国総施第105号
国総建第208号
国総振第114号
平成17年11月7日

リコールの届け出に伴う建設機械の事故防止について（10月分）

建設機械に係わるリコール届出一覧 (期間:平成17年10月分)

改善箇所説明図

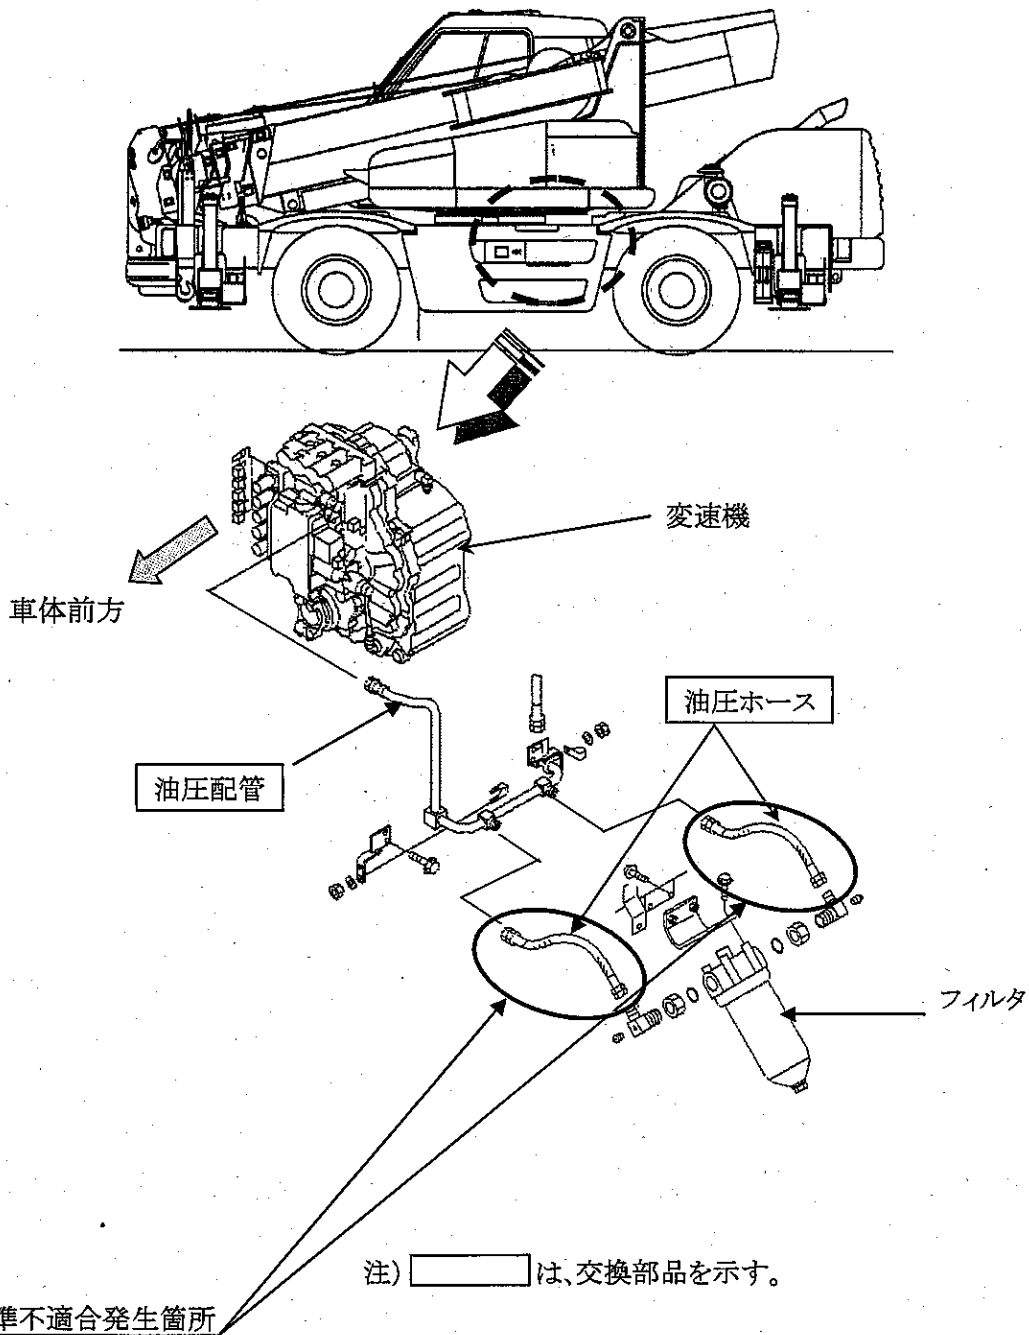
変速機において、油圧ホースの取り回しが不適切なため、組立時にホースの口金部に過度な力がかかっているものがある。そのため、そのまま使用を続けると、当該ホースに亀裂が入り、最悪の場合、作動油が漏れ、走行不能となるおそれがある。

改善措置の内容 : 全車両、油圧ホース及び油圧配管を対策品に交換する。

識別 : 油圧ホース及び油圧配管の口金部に白色ペイントを塗布する。

改善箇所説明図

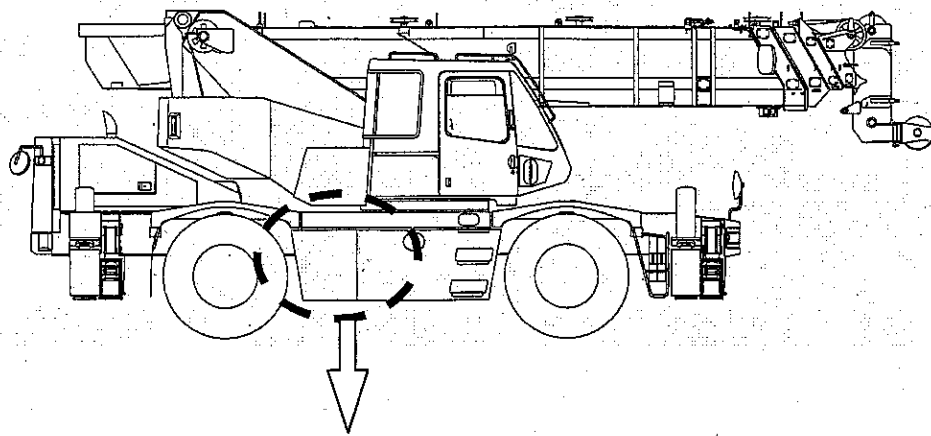
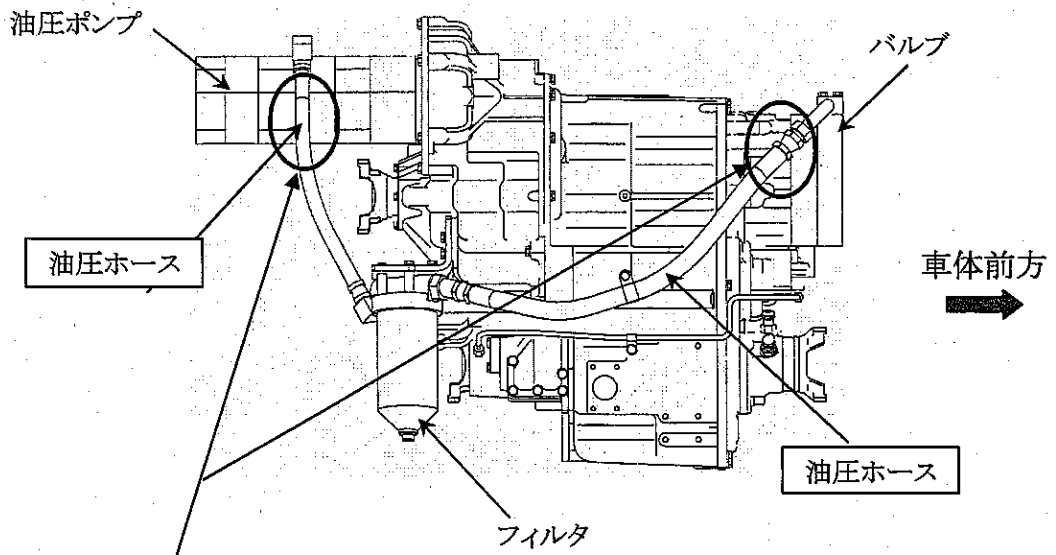
変速機において、油圧ホースの取り回しが不適切なため、組立時にホースの口金部に過度な力がかかっているものがある。そのため、そのまま使用を続けると、当該ホースに亀裂が入り、最悪の場合、作動油が漏れ、走行不能となるおそれがある。

改善措置の内容： 全車両、油圧ホースを対策品と交換し、関連部品も同時に交換する。

識別： 油圧ホース口金部に黄色ペイントを塗布し識別する。

改善箇所説明図 (型式 SD-GC001 の例)

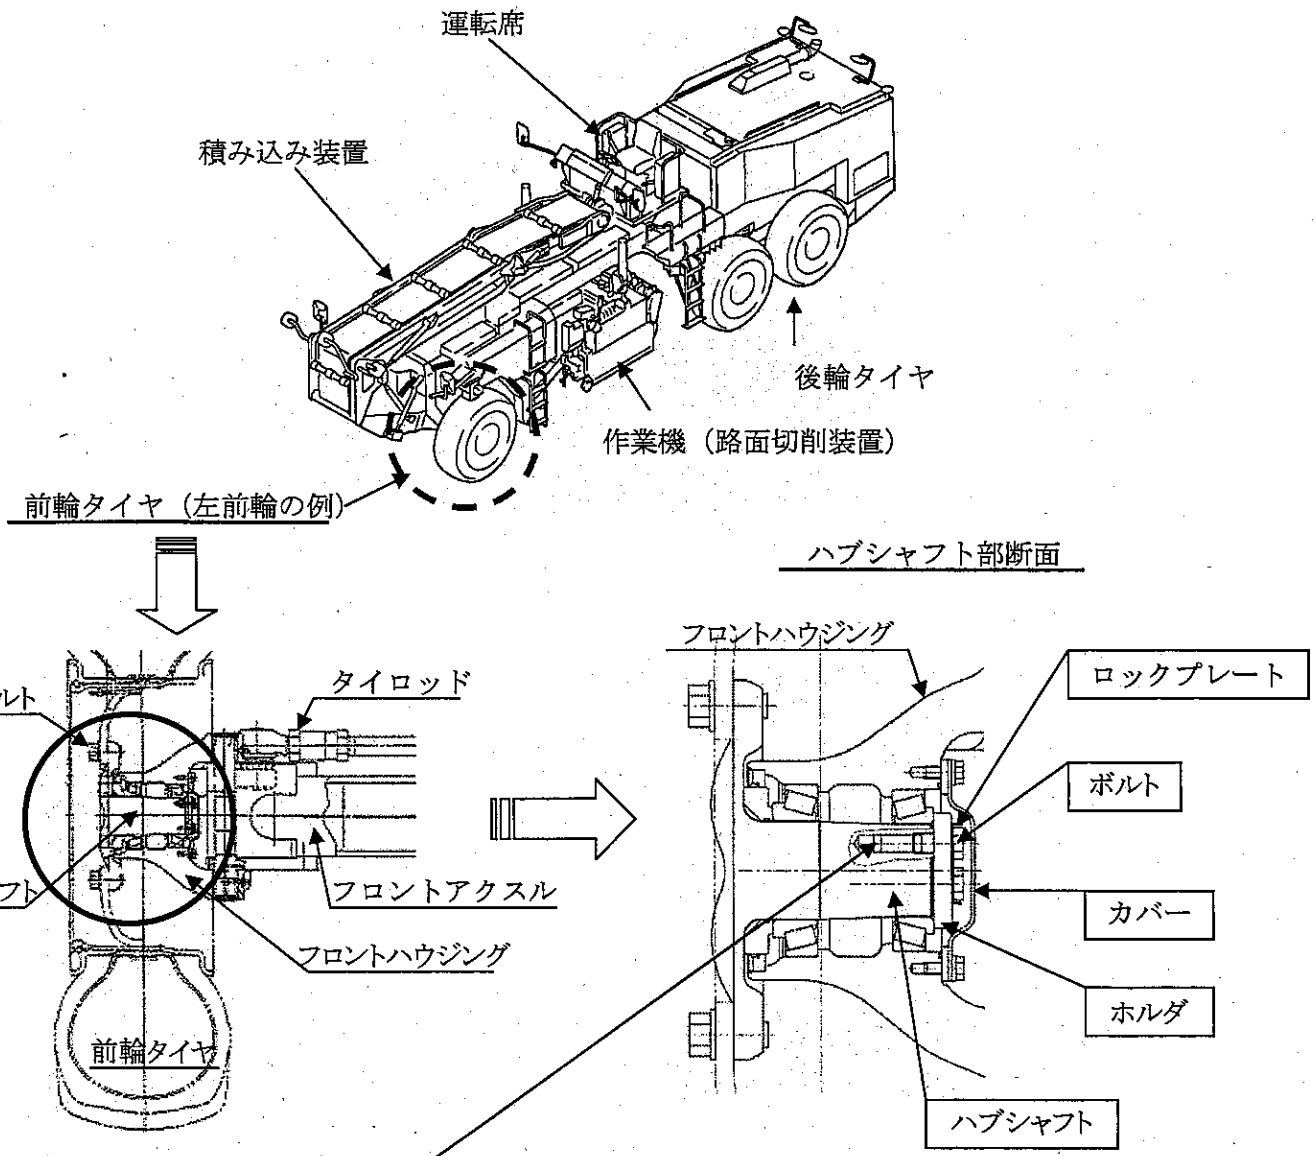
フロントハウジングにおいて、ハブシャフトを固定するボルトの強度が不足しているため、ボルトに高い負荷がかかる回転半径が最小となる旋回を繰り返し行なった場合、当該ボルトが緩むものがある。そのため、そのままの状態で使用を続けると、最悪の場合、ボルトが折損し、タイヤが脱落して走行不能となるおそれがある。

改善処置の内容: 全車両、ハブシャフトを固定するための部品一式を対策品と交換する。

(ハブシャフトを固定するための部品一式: ボルト、ハブシャフト、ホルダ、ロックプレート及びカバー)

識別: カバー表面の中心部に白色ペイントを塗布する。

改善箇所説明図

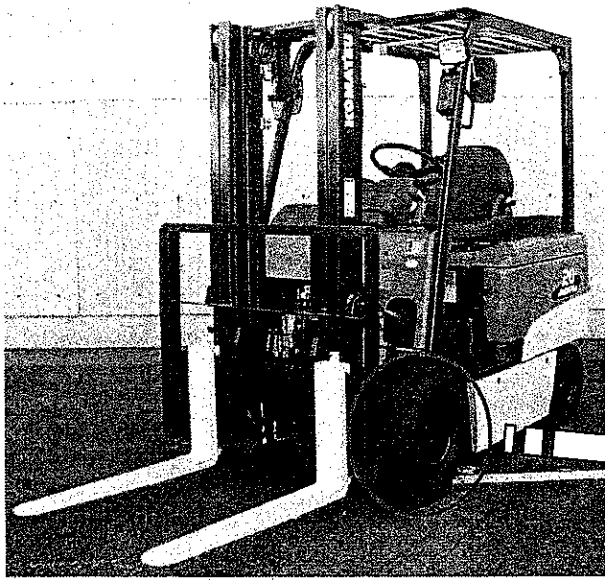
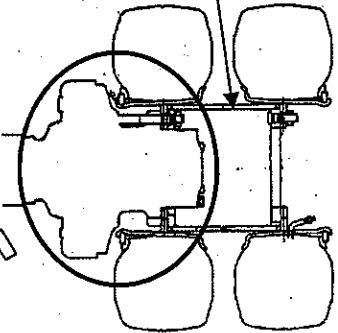
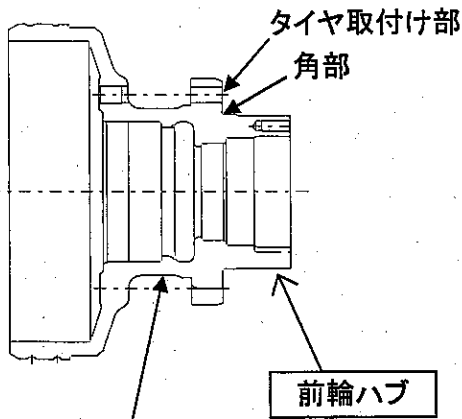
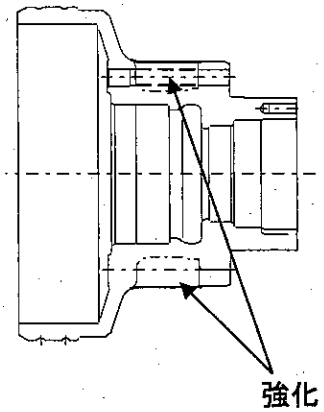
ダブルタイヤ仕様において、前輪ハブの強度が不足しているため、高負荷による荷役作業を頻繁に行うと、タイヤ取付け部近傍の角部に亀裂が発生することがある。そのため、そのまま使用を続けると、亀裂が進行して、最悪の場合、当該ハブが破損して走行できなくなるおそれがある。

全車両、前輪ハブを対策品と交換する。

識別: ダッシュボード前部に取付けてある社銘板の上方に、黄色ペイントを塗布する。

改善箇所説明図

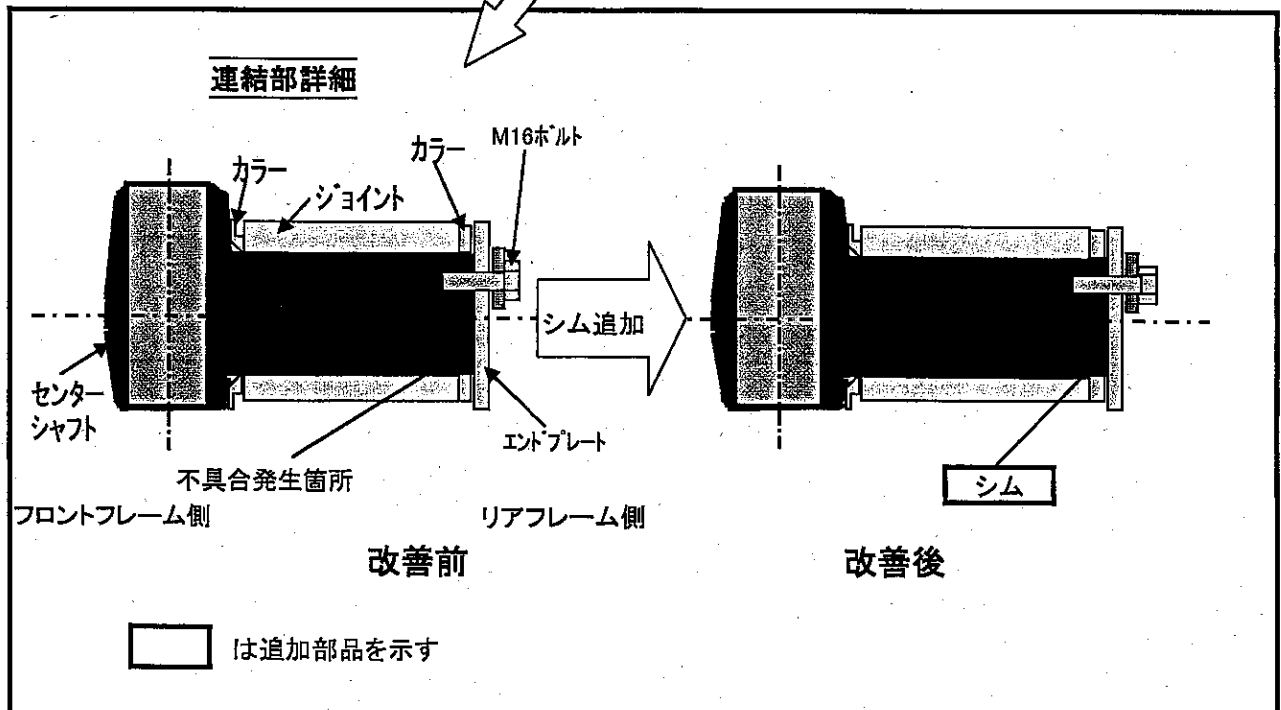
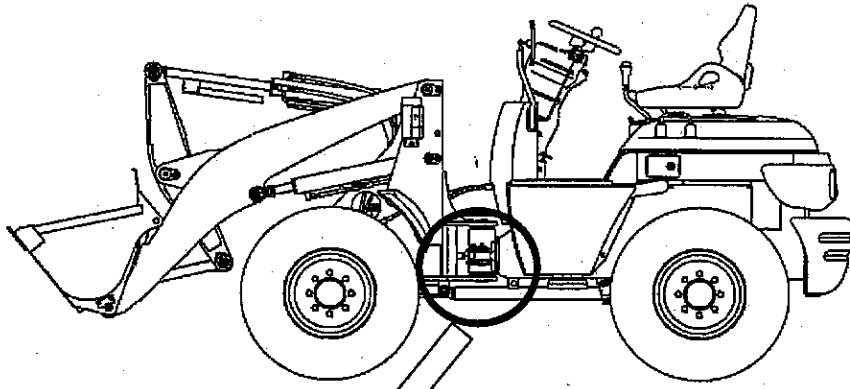
揺動用センターシャフトの加工が不適切なため、シャフトを固定するエンドプレートとシャフトの間に隙間が生じたものがある。そのため、そのまま使用を続けると、締め付けボルトが緩み、最悪の場合、ボルトとエンドプレートが脱落するおそれがある。

センターシャフトとエンドプレートの上にシムを追加し、締め付けボルトが緩まないようにする。なお、既にボルトに緩みが発生している場合は、ボルトを新品と交換する。

エンドプレートに白ペンキを塗布する。

改善箇所説明図

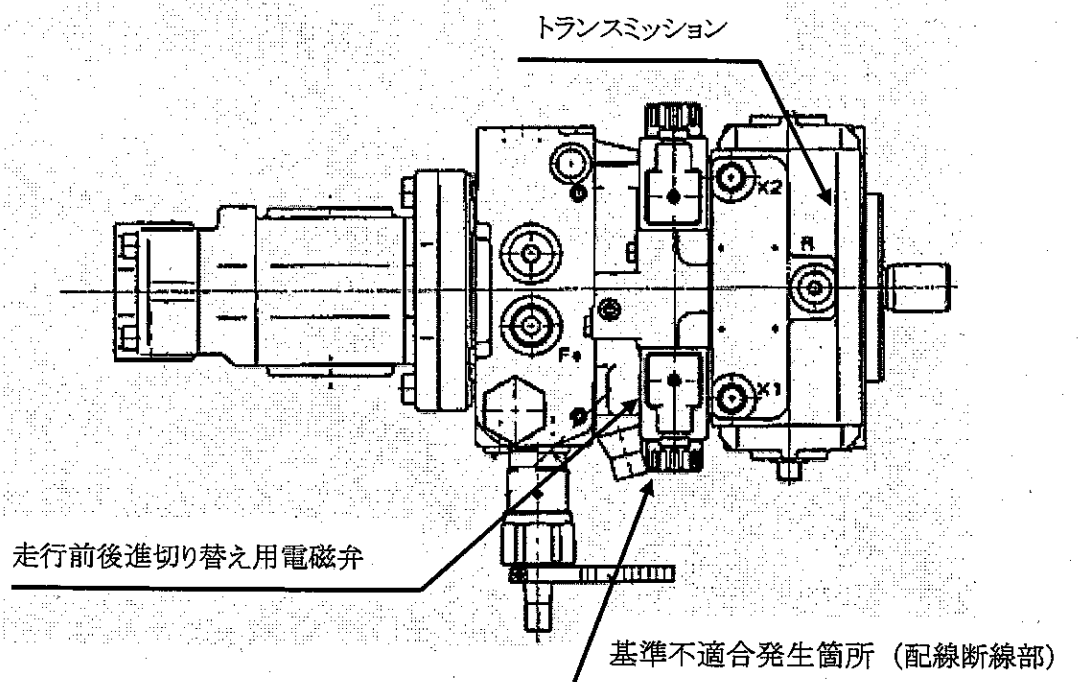
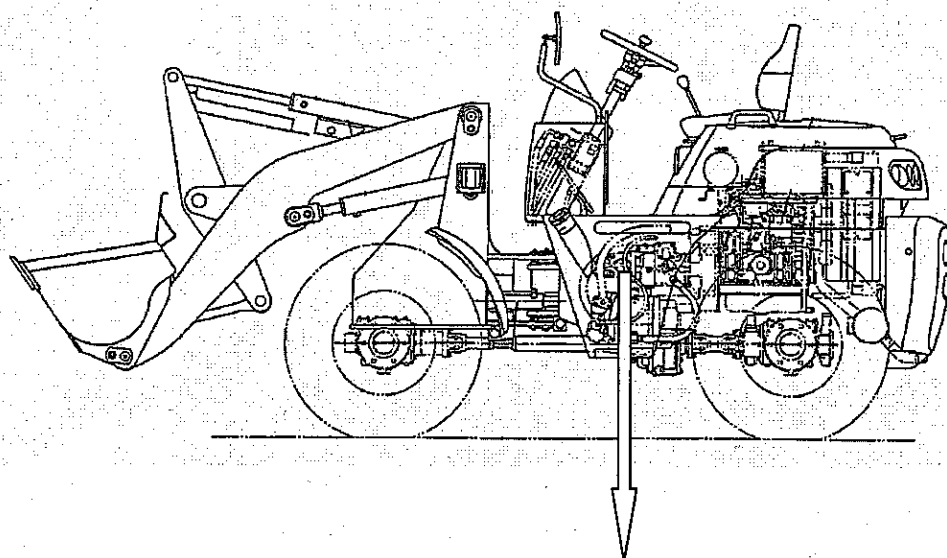
動力伝達装置において、前後進切り替え用電磁弁の配線固定が不適切なため、トランスミッションの振動により配線が共振し断線するものがある。そのため、電磁弁の前後進切り替えができなくなり、最悪の場合、走行不能となるおそれがある。

全車両、走行前後進切り替え用電磁弁の配線を対策品と交換する。

識別： 走行前後進切り替え用電磁弁に白色ペイントを塗布する。
